Bezirksamt Wandsbek

Anhörungsverfahren im Planfeststellungsverfahren für das Vorhaben der DB Netz AG „Neubau S-Bahnlinie S4 (Ost) Hamburg – Bad Oldesloe“, Planfeststellungsabschnitt 2

Hier: Auslegung der Planunterlagen und Aufforderung zur Stellungnahme

Im Einzelnen ist das:

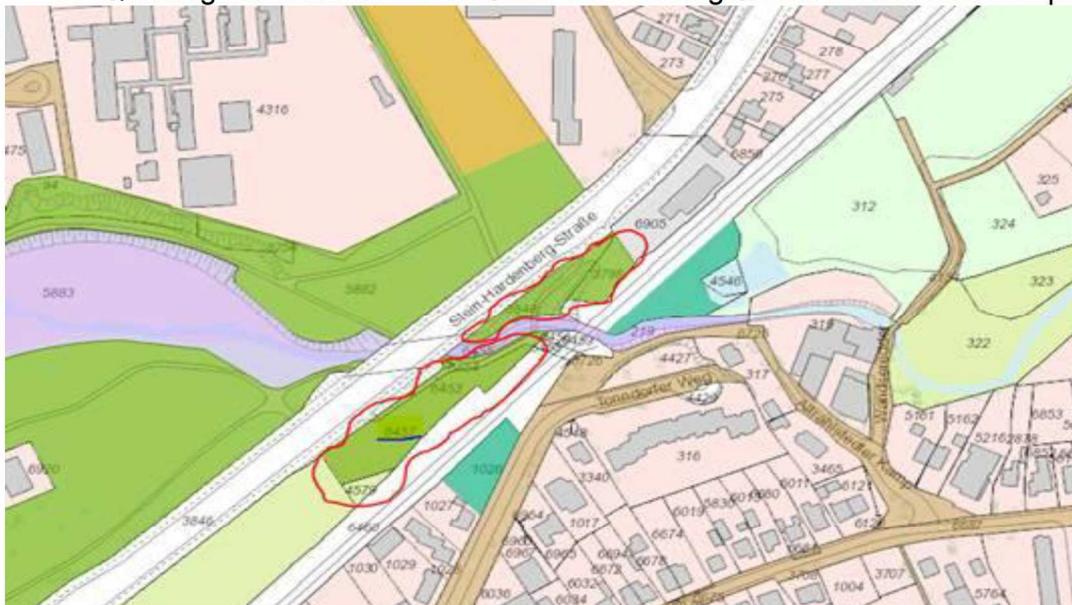
1. Querung der Wandse an der Stein- Hardenberg Straße Höhe Pulverhofspark

2. südlich Delingsdorfer Weg (Flurstück 1977, Gem. 542),
Gemäß B-Plan Rahlstedt 127 Fläche als öffentliche Parkanlage ausgewiesen!

zu 1: Querung der Wandse an der Stein- Hardenberg Straße Höhe Pulverhofspark

Das waldartige Flurstück 6457 zwischen der Stein- Hardenberg Straße und der Bahntrasse soll komplett einschließlich den südlich-westlichen Flurstücken 5859 und 4579 (AGV- Grundstücke) als Baustelleneinrichtungsfäche genutzt werden. Der gesamte Bereich (ca. 1,1 ha) stellt aktuell einen waldartigen Charakter dar und bildet dadurch eine grüne Verbindung mit dem nördlich der Stein- Hardenberg liegendem Pulverhofspark. Die Flächen, insbesondere das Flurstück 6457, ist somit Bestandteil des Wandse Grünzugs, Wandsebs wichtigste Grünverbindung. Eine flächige Rodung des Baumbestands kann daher nicht zugestimmt werden, da dadurch ein großer Einschnitt in die Grünverbindung entlang der Wandse entstehen wird.

BE- Flächen werden sicherlich für den Bau der S 4 unabwendbar sein, daher sollte für den Teilbereich ein genaues Konzept der Flächennutzung erfolgen, mit dem Ziel, dass nur Teilflächen gerodet werden müssen und auf anderen Teilflächen die waldartigen Struktur erhalten bleibt. Vielleicht wäre denkbar den Baumbestand zur Bundesstraße hin weitestgehend zu erhalten und die BE nur entlang der Bahntrasse auszubilden. Diese Flächen könnten nach Fertigstellung der Bahntrasse dann mit einzelnen Bäumen, Strauchinseln und Langgrasfläche (Blühwiesen) strukturreich neu angelegt werden.

- zu 2: südlich Delingsdorfer Weg (Flurstück 1977, Gem. 542), gemäß B-Plan Rahlstedt 127 Fläche als öffentliche Parkanlage ausgewiesen!

Das Flurstück 1977 in der Gemarkung Rahlstedt ist eine Stadtgrünfläche, die im B- Plan als öffentliche Parkanlage ausgewiesen ist. Die Fläche ist waldartig und mit einem guten und gesunden Bestand an alten Eichen, Buchen und weiteren Laubbäumen und einigen Nadelbäumen bestanden. Wegeflächen sind in der abgelegenen Grünanlagen nicht vorhanden.

Auf der Stadtgrünfläche soll an der westlichen Flurstücksgrenze parallel zur Bahntrasse linear eine breite und langgezogene Versickerungsmulde hergestellt werden.

Dafür müsste auf gesamter Länge der entstandene Wald gerodet werden, es würden ca. 20-25% der Fläche als Parkanlage verloren gehen.

MR 31 – Stadtgrün lehnt derzeit die Flächenabgabe ab und hält die Anordnung der breiten Versickerungsmulde für fraglich, denn sowohl nördlich, als auch südlich des Flurstücks sind weniger wertvolle Flächen vorhanden.

Es wird vorgeschlagen hier eher einen schmalen langgezogenen Graben anzudenken, der dann je nach Gefällesituation nördlich, oder südlich der Waldfläche zu einer breitere Versickerungsmulde endet (ggf. auch Überlauf in die Wandse denkbar?).
